**Mémoire en réponse**  
**suite à l'avis de la mission régionale d'autorité environnementale (MRAe) Hauts-de-France**

Projet de parc éolien du Moulin Malinot  
sur les communes de Viefvillers, Francastel, Auchy-la-Montagne et Rotangy (Oise)

Société ENERTRAG Picardie Verte IV SCS

Objet : Avis de l'autorité environnementale sur le parc éolien du Moulin Malinot à  
Viefvillers, Francastel, Rotangy et Auchy la Montagne (60)  
N° d'enregistrement Garance : 2020-4739

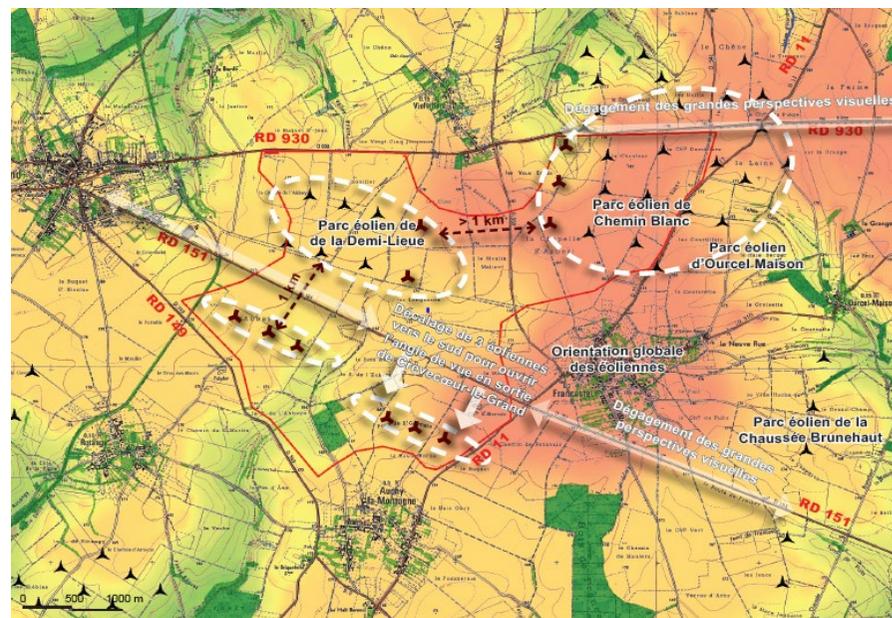
*L'autorité environnementale recommande, au regard d'une étude d'impact complétée, de reprendre l'étude de variantes d'implantation afin d'aboutir à un projet ayant des impacts négligeables sur l'environnement.*

La partie 5 de la version consolidée d'étude d'impact sur l'environnement détaille le travail d'analyse des variantes qui a été effectué de concert avec les bureaux d'études paysagères et naturalistes afin d'aboutir à un scénario de moindres impacts, objet de la présente demande d'autorisation environnementale.

Techniquement, l'espace disponible aurait permis d'accueillir 18 éoliennes supplémentaires (scénario 1 dit « intensif »). Cependant, cette hypothèse d'implantation génère un effet de barrière visuelle, paysagère et écologique peu favorable. Par ailleurs, le manque d'espaces de respiration depuis les axes de circulation au sein de la zone d'étude justifie l'abandon de ce scénario intensif.

Un scénario intermédiaire, dit « en deux pôles », a par la suite été étudié. Composé de 15 éoliennes, il offre un espace de respiration suffisant au sein du secteur d'étude. Cependant, la présence forte de l'éolien en sortie de Crèvecœur-le-Grand, et notamment le long de la départementale D151 a contribué à l'abandon de ce scénario. Par ailleurs, la proximité avec le bois Michel, secteur à enjeux modérés, impliquait un non respect de la doctrine Eviter / Réduire / Compenser des impacts générés.

C'est à ce stade que s'est dessinée une implantation dite « aérée » à 11 éoliennes. 5 éoliennes viennent alors en extension des parcs éoliens de Chemin Blanc et Demie Lieu et 6 autres s'implantent sur le territoire des communes de Rotangy et Auchy-la-Montagne. Ce scénario évite ainsi une dispersion non raisonnée du motif éolien en respectant des espaces de respiration tout en évitant un effet « barrière ». Cependant, en sortie de Crèvecœur-le-Grand, un effet d'écrasement visuel est craint par l'implantation des éoliennes trop proches de la RD151 sur la commune d'Auchy-la-Montagne.

Cet aspect négatif du scénario « aéré » a été corrigé en suivant les recommandations du Comité Technique Eolien du 22 avril 2009. Ainsi, tout en maintenant la logique d'implantation pour les 5 éoliennes au Nord mettant en cohérence cette partie du projet avec les parcs environnants, les 6 éoliennes au Sud ont été réagencées pour offrir une meilleure capacité d'intégration du projet. Ainsi, les éoliennes situées sur la commune d'Auchy-la-Montagne ont été décalées en retrait de l'axe de circulation, permettant de respecter les grandes perspectives visuelles en sortie de Crèvecœur-le-Grand tout en évitant un effet d'écrasement visuel pour l'automobiliste empruntant la RD 151. De ce fait, l'espace de respiration en sortie de Crèvecœur-le-Grand en direction de Froissy s'ouvre progressivement, passant de 800 m au niveau de Rotangy, puis à 1 000 m au niveau du village d'Auchy-la-Montagne puis à 2 400 m en approche de Francastel. Précisons que ce choix permet également de s'éloigner suffisamment des boisements et de la chapelle Saint Germain.

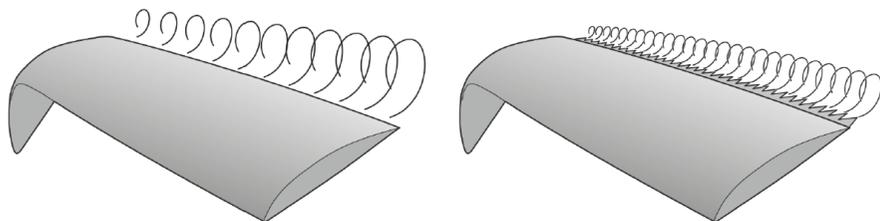
Cette simulation met en évidence un risque de dépassement des seuils réglementaires en période nocturne pour le bourg de Vieffvillers. Pour éviter ces dépassements, l'application de la technique de serration (installation de peignes sur les pales) est proposée. Cette mesure s'appliquera sur les éoliennes les plus proches (DL8 et CB8).

*L'autorité environnementale recommande de garantir le respect des seuils réglementaires en matière de bruit dès la mise en fonctionnement du parc.*

Les simulations acoustiques effectuées par le bureau d'étude KIETUDES ont permis d'identifier aucun risque d'émergence dépassant les seuils autorisés de jour. Cependant, de nuit, et pour le point d'écoute n°4 (frange sud du village de Viefvillers), un risque d'émergence est constaté, nécessitant une optimisation des éoliennes les plus proches de ce lieu de vie.

Compte tenu des faibles excès constatés (cf. page 35 de l'étude acoustique), le choix a été fait de réduire le bruit des éoliennes DL8 et CB8 grâce à des dispositifs de serration au niveau des pales. Comme l'illustrent la figure et le tableau ci-dessous, la mise en place de peignes sur le bord de fuite des pales crée des filets d'air et atténue le bruit selon les vitesses de vent. En effet, le fait de prolonger le bord de fuite par des profils dentés permet de réduire les émissions sonores dans la mesure où les tourbillons turbulents se brisent sur les profils dentés, formant ainsi de plus petits tourbillons. Les variations de pression étant plus faibles, les émissions sonores sont réduites.
